令和7年度「菊陽町通学路交通安全プログラム」に基づく通学路等合同点検箇所一覧

【菊陽中部小学校】 令和7年5月8日（木）午前7時から

【令和7年9月30日現在】

菊陽中部小学校

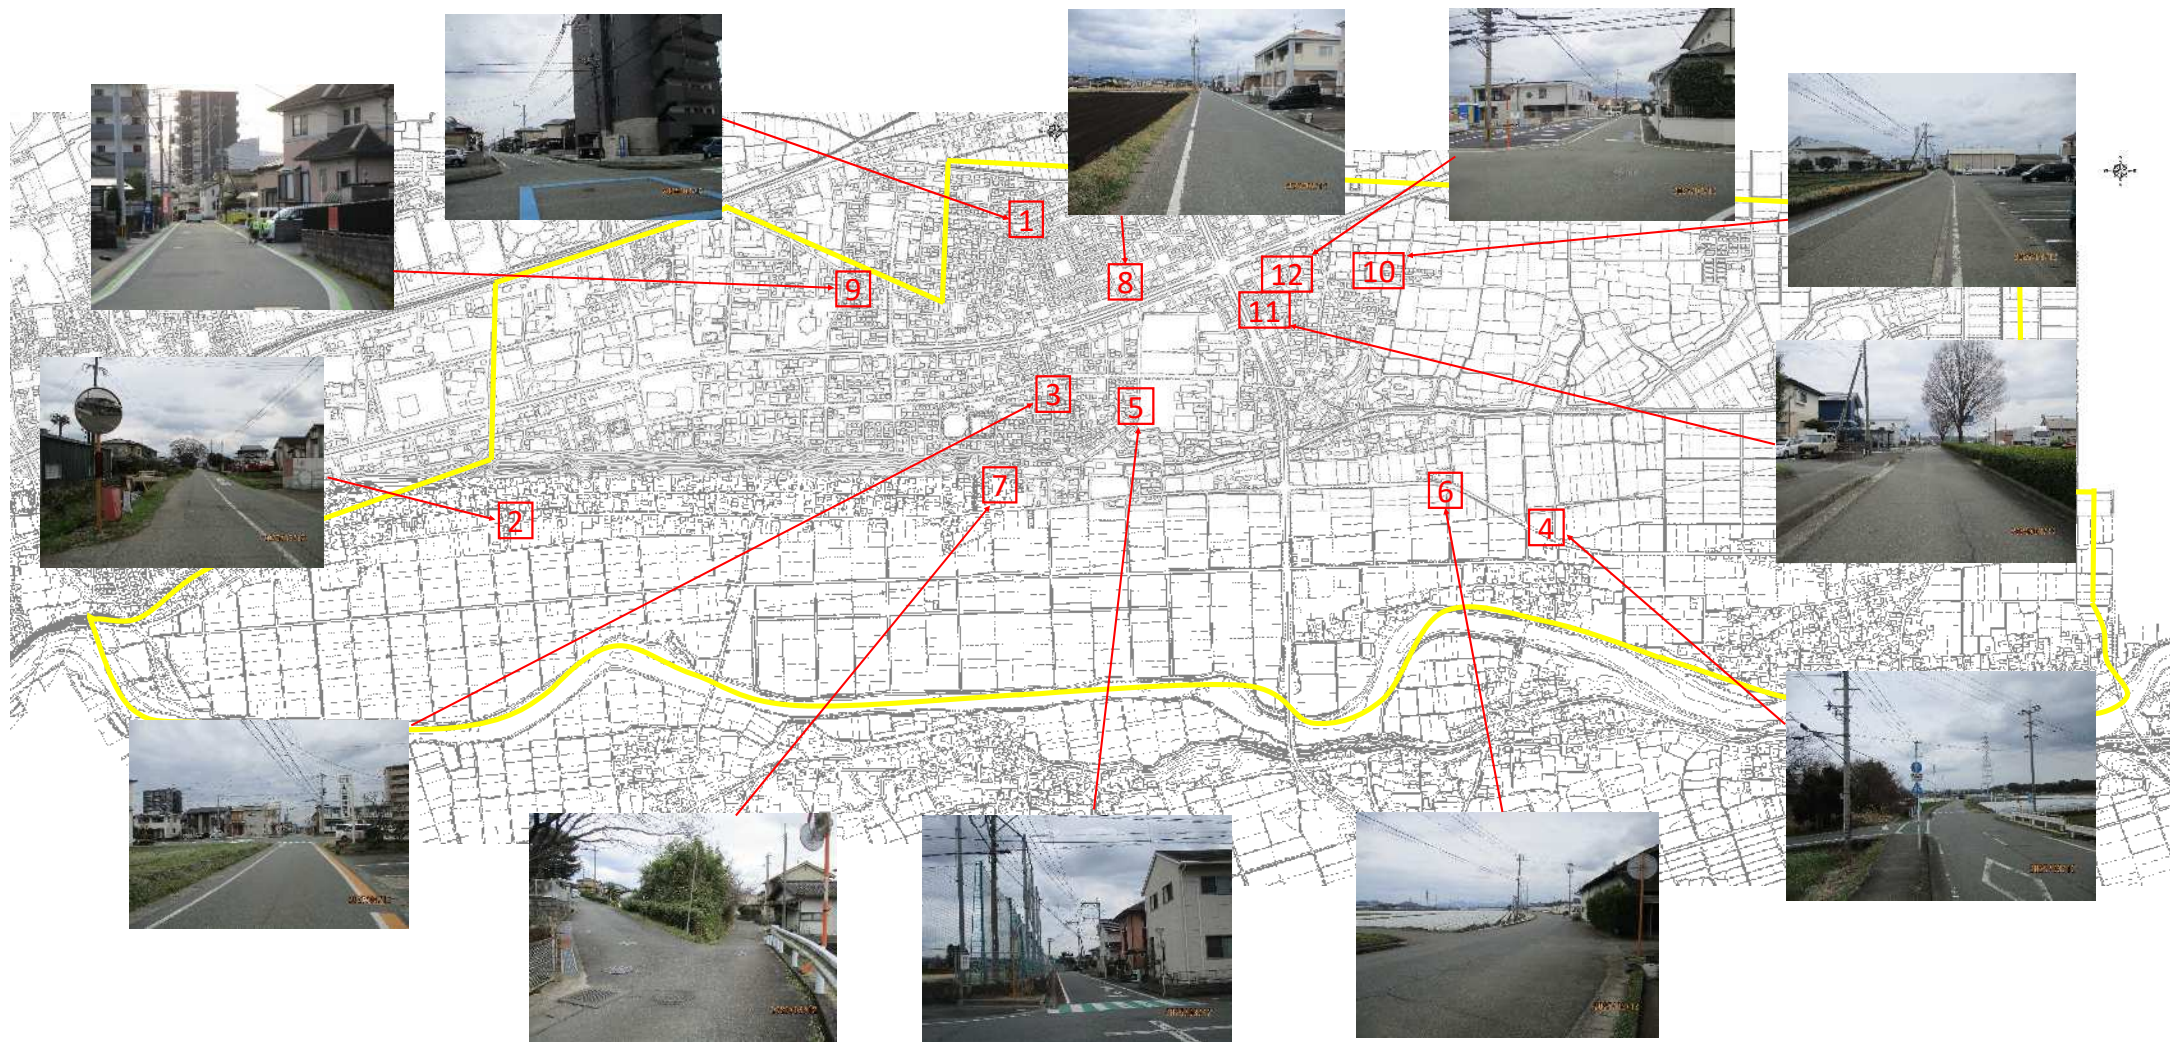
No.	地図 番号	路線名	危険箇所	状況	学校等からの要望	対策の内容	対策の進捗状況
1	1	町道緑ヶ丘線	緑ヶ丘と緑陽台の境目の交差点	交通量が非常に多く、スピードを出している車も多い。東側（北小校区）には新たな住宅建設が進んでおり、今後、さらに交通量が増えることが予想される。小学生・中学生が横断する場所であり、非常に危険。大きなマンションも建っており、見通しもよくない。地域のボランティアの方が、安全に気を付けながら横断歩道のないところを渡していたこともあり、地域の方も心配しておられる。学校と教育委員会で現場を確認をしたことがある。	・信号機の設置 ・横断歩道の設置 ・地域の方の見守り	【警察】信号機については地下埋設物があり、信号機の基礎を入れられないため設置ができない。現場を確認しながら交差点北側に横断歩道の設置を検討する。 【学校】横断歩道では児童には急に飛び出したりせず、しっかり手をあげて渡るように指導する。また交差点南側には横断歩道がないため、西側歩道を南下して横断歩道があるところまで行ってから渡るよう指導する。	【警察】交差点北側横断歩道について調査した結果、交差点北側を通過する車両も、横断歩行者もそれ程多くなく、車両と横断者の交錯がほぼないため、横断歩道は不要と考える。 【学校】横断歩道の渡り方については、交通安全教室等で指導した。また、該当地区の児童には、南下した後、横断歩道を渡るように指導した。
2	8	町道緑陽台3号線 町道緑陽台15号線	菊陽バイパスと並行する道路（よしもと小児科の裏の道路一帯）	朝の通勤抜け道として利用する車が増え、スピードも出ている。両サイドに白線はあるが、道幅が狭く危険である。	・グリーンベルト設置 ・看板設置	【建設課】グリーンベルトの設置を検討する。 【危機管理防災課】「通学路注意」看板を交換する。	【建設課】12月入札予定 【危機管理防災課】「通学路徐行」看板×1設置済 「子ども多し注意」看板×1設置済
3	9	町道村上9号線	津久礼125番地（大黒屋ラーメン近く）	路側帯はカラー舗装が施された。朝の通勤時の裏道になっており、交通量が大変多い。車同士の離合でカラー舗装の方まで車がくることもある。そんな中、車が2台駐車しているため、児童が路側帯からはみ出して歩く状況になっている。	・車の持ち主（その家の住人）に駐車について配慮してもらえるように依頼	【警察】土地所有者が不明のため、一度、車が止まっている状況を確認する必要がある。 【学務課】町の情報で土地所有者を確認する。	【警察】通学路点検後、5回現場を確認するも、同じ軽自動車が1台止まっているのみで、道路にははみ出していない状況。

No.	地図 番号	路線名	危険箇所	状況	学校等からの要望	対策の内容	対策の進捗状況
4	2	県道瀬田竜田線 県道辛川鹿本線	県道辛川鹿本線と瀬田竜田線の交差点から旧JA津久礼支所までの北側通路	朝夕の車の交通量が極めて多く、また明確な路側帯がなく水路の蓋の上を歩いている状況で危険。井手の橋があり通学路と反対側にはガードが設置してあるが、本来必要な通学路側にはない。	・路側帯の白線とカラー舗装(本来なら道路の幅員を広げられたら良いのだが) ・「速度落とせ」や「通学路注意」等の路面表示 ・橋にガードの設置	【熊本県】 ・道路幅が狭く中央線があるため、外側線を引くことやカラー舗装（グリーンベルト）ができない。 ・「速度落とせ」の路面標示を行う。 ・井手の橋には転落防止柵を設置する。	【熊本県】路面標示及び転落防止柵設置工事契約済
5	7	町道上津久礼宮ノ上線	若宮八幡宮前から100m程度東の町道	空き家からの樹木が通学路にかかっており、見通しが悪い。車などが見えにくく、危険である。	・空き家の所有者に要請して処理して欲しい。但し、数年前からの事項であるがそのままである。	【建設課】所有者へ連絡を取っているが改善されない。道路にはみ出した部分の枝打ち、除草を検討する。 【危機管理防災課】防犯灯の設置を検討する。また、空き家に関しての対応も検討する。	【建設課】実施済(R7.7月) 【危機管理防災課】防犯灯は上津久礼区が設置済
6	5	町道宮ノ上1号線 町道宮ノ上道明線	菊陽中グラウンドから中部小へ降りていく坂	道が狭く、車の離合の際に端に寄ってくる。小中学生の通学路になっているが、スピードを出す車が多い。	・道路の舗装、看板等は設置されている。交差点に目立つ標識ができないか。 ・警察のパトロールによるドライバーへの指導	【危機管理防災課】壁面、カーブミラー等に看板の追加設置を検討する。	【危機管理防災課】 「スピード落とせ」看板×1設置済 「通学路最徐行」看板×1設置済

No.	地図 番号	路線名	危険箇所	状況	学校等からの要望	対策の内容	対策の進捗状況
7	3	町道下原堀川線	山口歯科医院交差点	交通量が増え、朝は南側、西側からくる車が特に増えた。信号で直進や左折ができず、渋滞が発生している。	R6年度までにハード面の対策はずいぶんしていただいた。 ・信号の時間調整 ・学校での交通安全指導 ・見守り	【警察】信号の時間調整は西側と南側が混むのであれば難しい。渋滞の根本は、菊陽バイパスの渋滞であり、菊陽バイパスを優先しているが、交通量が多く、調整だけでは渋滞解消はしない。 【学校】横断歩道の渡り方の指導を実施する。 【危機管理防災課】歩行者横断指導線の白枠を引き直す。	【学校】主幹教諭が登校時に交差点に立ち、渡り方の指導を行った。 【危機管理防災課】今後実施予定
8	4	県道瀬田竜田線	川久保墓地横断歩道	子ども達がいっても一時停止せず、少しでも早く町道に進入しようとする事が多い。歩行者横断指導線内に進入して子どもの通行を妨げる。車の交通量が大変多く、この北側の道路がセミコンへの抜け道となっている。またスピードを出す車もいて危険である。	・一時停止道路標識の表示が小さい ・押しボタン式信号機の設置（一時停止標識及び標示ではルール守らない） ・通学路注意等の看板設置	【警察】幅員が狭いため、「止まれ」標識はこれ以上大きくできない。また、横断歩道の設置も難しい。 【危機管理防災課】「通学路注意」看板の設置を検討する。	【警察】押しボタン信号はなじまない。県道を横断する既存の横断歩道の補修及び対策箇所南側交差点の標識補修予定。 【危機管理防災課】「子どももし注意」看板×1設置済
9	6	県道瀬田竜田線	久保田2468付近の交差点	登下校時に交差点の南側を東西に児童が横切る。朝の時間帯に南側からくる車の量が増えており、あまり減速せずに交差点の進入する車も多い。	・交差点の南側（歩道側）に横断歩道または歩行者横断指導線を設置	【熊本県】歩行者横断指導線を設置する。	【熊本県】歩行者横断指導線設置工事契約済

No.	地図 番号	路線名	危険箇所	状況	学校等からの要望	対策の内容	対策の進捗状況
10	10	町道下原中代線	JA菊池菊陽中央支所から中代方面へ抜ける農道	朝の通勤時にスピードを出す車が多い。カラー舗装はしてあるが、児童が歩くのは反対側である。	・道路反対側にグリーンベルトの設置 ・スピード落とせの看板や路面表示	【建設課】外側線の塗り直しと路側帯にグリーンベルトの設置を検討する。 【危機管理防災課】「速度落とせ」の看板設置を検討する。	【建設課】12月入札予定 【危機管理防災課】「通学路注意」看板×2設置済
11	11	町道菊陽空港線	九州電気保安協会熊本東事業所一帯	白線が消えかかっている	・白線の塗りなおし	【建設課】外側線の塗り直しを検討する。 【危機管理防災課】指導停止線の塗り直しを検討する。	【建設課】12月入札予定 【危機管理防災課】今後実施予定
12	12	町道下原11号線 町道下原12号線	R7.4月新設「くるる保育園」周辺	くるる保育園新設に伴い、車の通行が増えると予想される。	・必要に応じた看板や路面表示等の設置をお願いしたい。	【危機管理防災課】南東の角のカーブミラーは現在は見通しがよいため不要。今後状況の変化に合わせ検討していく。	【危機管理防災課】南東の角のカーブミラーは現在は見通しがよいため不要。今後状況の変化に合わせ検討していく。

菊陽南小学校

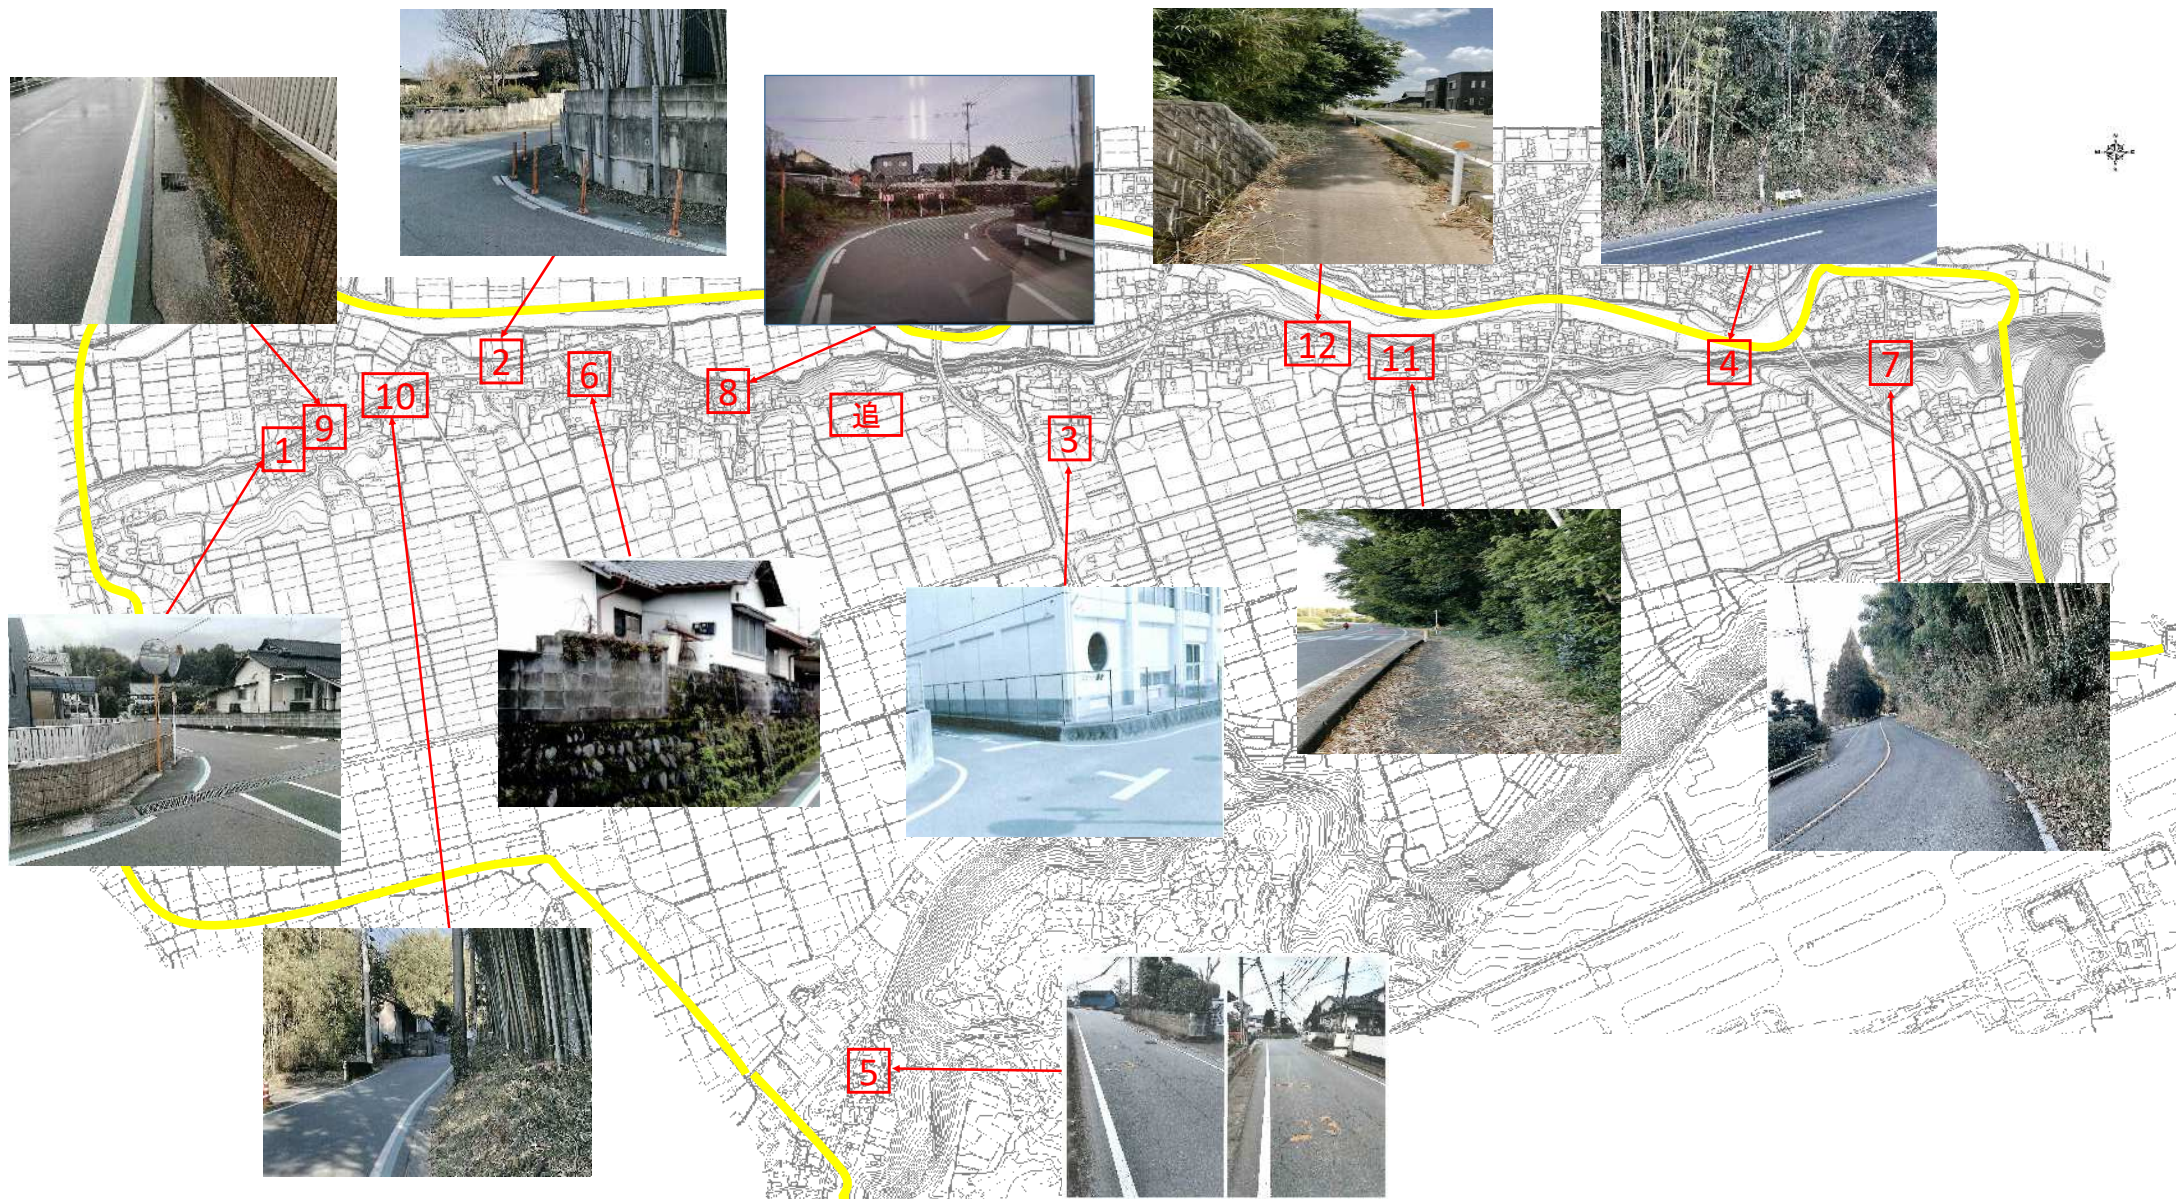
No.	地図 番号	路線名	危険箇所	状況	学校等からの要望	対策の内容	対策の進捗状況
1	1	県道辛川鹿本線 町道井口1号線	井口①	登校時の集合場所となっている。左折車から子どもの姿が見えにくく、運転手が驚くことがあり危険。眼鏡橋側にカーブミラーがあるが、確認して左折する車は少ない。現在、登校班と合流するまでできる限り保護者と一緒に待つようにしている。	何か標識ができないか。標識を立ててほしい。もしくは看板でもよい。	【自治会】南西の角に「止まれ」の標識設置済。 【警察】「止まれ」の路面表示を検討する。 【学校】登校班の集合場所を再検討する。	【学校】集合場所を児童自宅前に変更。
2	9	県道辛川鹿本線	井口②	昨年度、一部工事していただいたが、写真のように水たまりができる。通学路は写真奥の塀際にあるが、雨が強いと塀際に水たまりができるため、児童が車道にはみ出して通行することがある。	この路面のでこぼこをならす。水はけの改善をする。	【熊本県】水はけ改善対応を検討する。	【熊本県】水はけ改善に係る工事を一部実施済
3	10	県道辛川鹿本線	井口③カーブ。沿道の樹木（竹）や雑草	道路の幅が狭いため、茂っていると見通しが悪く危ない。	定期的に伐採をしてきているので継続してほしい	【熊本県】通行に支障があり緊急を要する箇所については適宜対応を行う。地元区からも地区の集会等において、所有者へ適切な管理の声掛けをお願いする。	【熊本県】対応済 ※引き続き、適宜対応

No.	地図 番号	路線名	危険箇所	状況	学校等からの要望	対策の内容	対策の進捗状況
4	2	県道辛川鹿本線 県道瀬田熊本線	井口④：県道辛川鹿本線を南から向かって、県道瀬田熊本線にぶつかった丁字路交差点（保護者、区長会）	朝夕の通勤車を中心とする車の交通量がとても多く、スピードが出ている車もあり、とても危険である。特に丁字路に向かってくる左折車が危険である。	ラバーポールや反射帯の確認と取替。 車が確実に止まる方策（停止線・止まれ表示の再舗装・道路標識の設置など） 道路の拡幅による横断歩道の「より安全な滞留場所」の確保	【自治会】一時停止の標識はあるが樹木で見えなくなっている。土地所有者への声掛けを継続する。 【熊本県】老朽化したラバーポールを交換する。 【警察】横断歩道の塗り直しを検討する。	【熊本県】ラバーポール交換工事契約済
5	6	県道瀬田熊本線	辛川①	ブロック塀落下の危険性がある。	昨年、所有者へ補助事業の案内を行った。町からの働きかけをお願いする。	【学務課】補助事業にも本人負担があり、今までも案内を行っているのであれば難しい。ブロック塀の反対側を通るなど、今できる対策を進めていく。	
6	8	県道瀬田熊本線	辛川②鼻ぐり公園から西へ辛川集落に入る最初のカーブ	広い道幅から急に狭くなっており、見通しも悪いため、減速しないと非常に危険である。	カーブミラーの設置 幅員減少の注意喚起	【熊本県】 ・カーブミラーについては、道路に角度がないため設置は難しい。 ・「速度落とせ」などの注意喚起の路面標示を行う。	【熊本県】路面標示工事契約済

No.	地図 番号	路線名	危険箇所	状況	学校等からの要望	対策の内容	対策の進捗状況
7	5	町道道明小山線	道明①ファミリー マートから通りに 入った箇所	道路の文字が消えかかっている。 （7：30～8：30は 進入禁止の文字）事故が多い 場所であり、バス停への道に なる。	文字の塗り直し 横断歩道の設置	【警察】 停止線の塗り直しを検 討する。また、規制の必要性を 地元区長と検討する。 【学校】 危険箇所を横断しない ような通学路の再検討を行う。	【警察】 ・ 指定方向外進行禁止規 制について、区長に確認 したところ、「規制は廃 止しても構わないと思 う。」ということであ り、現場を確認したと ころ、大きな影響は無さ そうな状況であったため、 廃止について検討する。 【学校】 危険箇所を横断 しないような通学路の再 検討を行う。地区児童会 で周知
8	3	町道南小学校南 線 町道南小学校西 線	曲手①南小体育館 裏丁字路	体育館裏の丁字路の所の車が 多くなっている、登校時 は子ども側から車が来ている のが見えにくく、子ども達が 突然出てくるため危ない。	特に右側が見えにく いので、垣根に植え てある木を切っても らったり（南部町民 センター）、大きな ミラーを付けて見え やすくしてほしい。	【学校】 児童に急に飛び出した りせず、交差点では安全を十分 に確認するよう指導する。 【危機管理防災課】 カーブミ ラーが劣化しているので大きい ものと交換する。	【危機管理防災課】 カー ブミラー取替済
9	12	県道瀬田熊本線	馬場楠②	歩道に樹木がかぶさっている。	もう少し落ち葉等を きれいにしていし い。	【熊本県】 道路の通行に支障が ある分については道路管理者と して対応する。歩道の清掃つ いても適宜対応する。	【熊本県】 実施済（R7.5 月） ※引き続き、適宜対応

No.	地図 番号	路線名	危険箇所	状況	学校等からの要望	対策の内容	対策の進捗状況
10	11	県道瀬田熊本線	馬場楠①	歩道に樹木がかぶさっている。	もう少し落ち葉等をきれいにしてほしい。	【熊本県】道路の通行に支障がある分については道路管理者として対応する。歩道の清掃についても適宜対応する。	【熊本県】実施済（R7.5月） ※引き続き、適宜対応
11	4	県道瀬田熊本線	戸次①バス停	木の枝等がせり出している。落下等も心配	木や竹を切って撤去する。	【熊本県】道路の通行に支障がある分については道路管理者として対応する。	【熊本県】実施済（R7.6月） ※引き続き、適宜対応
12	7	町道空港戸次線	戸次②中村屋前信号を右折し上った道路脇	竹林が生い茂っており、歩道が確保されておらず危険。	もう少し落ち葉等をきれいにしてほしい。	【建設課】道路の通行に支障がある分について対応する。	【建設課】実施済(R7.7月)
追加		県道瀬田熊本線 町道辛川道明西線	県道と町道の交差点	見通しが悪く、車が急に出てきて危険	車が確実に止まる方策（一時停止の規制など）	【警察】一時停止の標識の設置を検討する。	【警察】調査の結果、丁字路であるため、南からの車両は停止しており、危険な場面は見られず、一時停止規制は見送ることとする。

菊陽北小学校

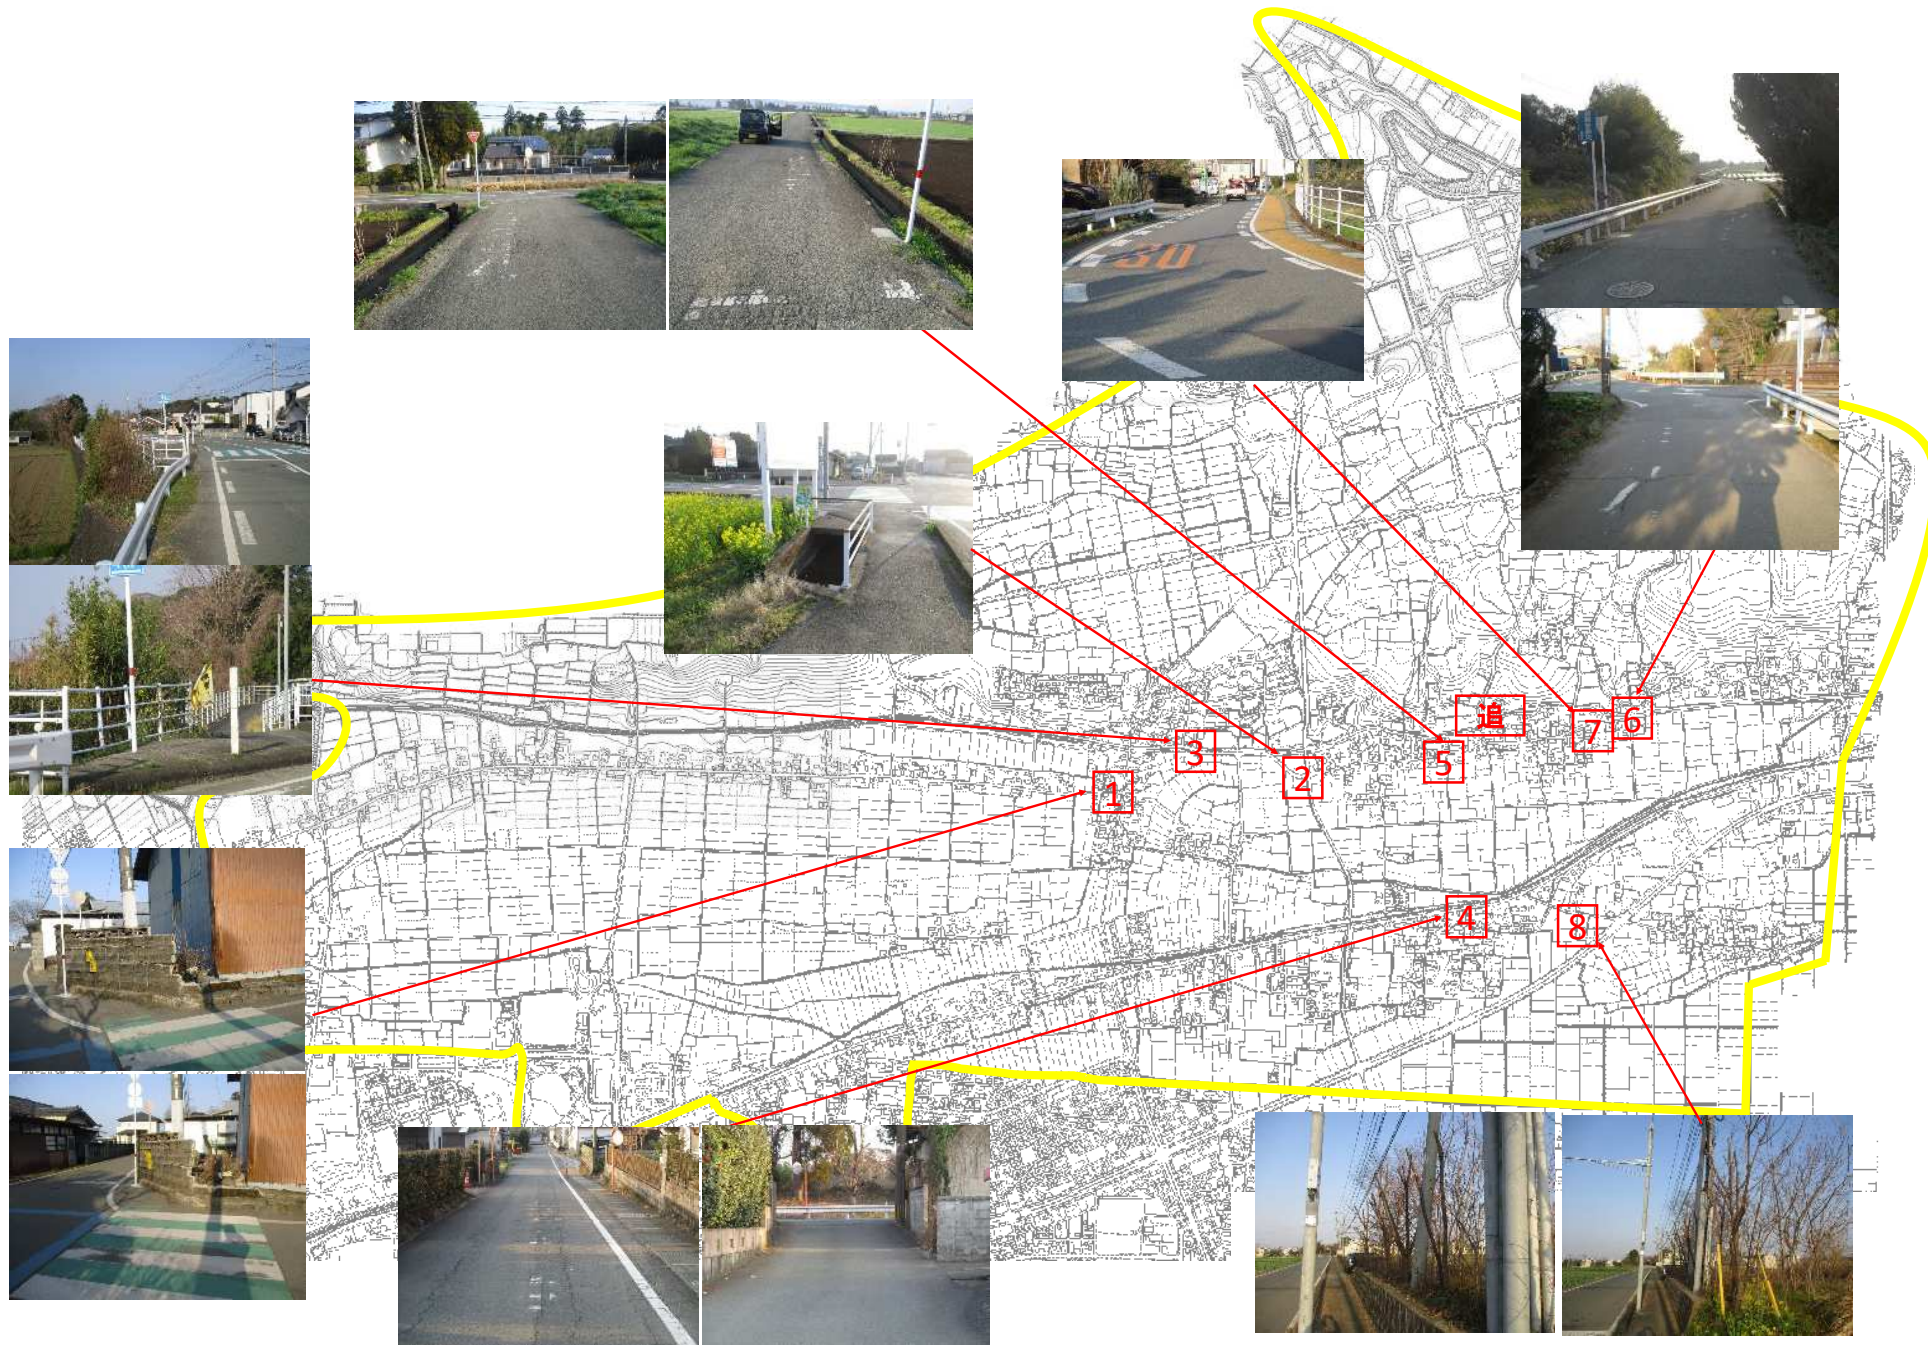
No.	地図 番号	路線名	危険箇所	状況	学校等からの要望	対策の内容	対策の進捗状況
1	1	県道新山原水線	鉄砲小路～馬場の 丁字路	以前、当て逃げがあつてお り、ブロック塀が崩れてくる 可能性がある。	ブロック塀の補修	【自治会】ブロック塀につい ては近日中に修繕の予定あり 【学校】児童に丁字路での左右 確認を指導する。	【自治会】ブロック塀の 修繕済 【学校】安全な登下校に ついては、年間を通じて 指導を継続している。
2	3	町道古閑原上堀 川線	北小給食室への上 り口前の横断歩道 付近	草木が生えており、車から児 童の姿が見えづらく、危険で ある。	草木の伐採	【建設課】歩道にはみ出した草 木については除去する。	【建設課】実施済(R7.7 月)
3	2	町道南方大人足 線	用水路	用水路の一部に柵がなく、児 童が落ちる可能性がある。	柵の設置いただく	【建設課】大菊土地改良区と協 議の上、柵の設置を検討する。	【建設課】実施済(R7.7 月)
4	5	町道南方護川線	旧道～入道水の丁 字路	「止まれ」の路面表示が薄く なっている。	「止まれ」の塗り直 し	【警察】停止線の塗り直しを検 討する。	
5	7	町道古閑原上堀 川線	古閑原～北小	速度30km規制になつてい るが、スピードを出す車が多 く、危険である。	定期的に取り締りを行 ってほしい。	【警察】定期的な取締り（パト ロール）を継続する。	【警察】取締りを実施

No.	地図 番号	路線名	危険箇所	状況	学校等からの要望	対策の内容	対策の進捗状況
6	6	町道古閑原上堀川線	農道から入道水橋に出るところ	「止まれ」の路面表示が薄くなっている。	「止まれ」の塗り直し	【警察】停止線の塗り直しを検討する。	
7	8	町道中尾線	中尾～南方の歩道	木が傾いており、倒れてくる可能性がある。	木の伐採	【建設課】危険箇所報告時の写真と比較して、剪定はしてある様子。土地所有者へ通知も送っており、今後も状況を見て通知を送る。	【建設課】実施済（越境している枝の除去）
8	4	町道川久保南方線	南方公民館前及び旧道への出口	公民館前の「速度落とせ」が消えている。また、旧道への出口は車から歩行者が見えづらく危険である。	「速度落とせ」の塗り直し及び旧道への出口に「止まれ」の路面表示	【警察】「止まれ」標識と停止線の設置を検討する。 【危機管理防災課】「速度落とせ」路面表示の塗り直しを検討する。	【危機管理防災課】今後実施予定
追加		町道古閑原上堀川線 町道南方護川線	古閑原上堀川線と南方護川線との交差点	通学時間帯に南方護川線に入りする車が多く危険である。 防犯灯の支柱が腐食しており、危険である。	「止まれ」の標識と停止線の設置 防犯灯の支柱交換	【警察】「止まれ」標識と停止線の設置を検討する。 【危機管理防災課】防犯灯の支柱の撤去を検討する。警察による停止の規制が困難である場合は、指導停止線の設置を検討する。	【危機管理防災課】区によって防犯灯の支柱の撤去及び電柱への防犯灯取付済（※防犯灯設置補助金を活用）
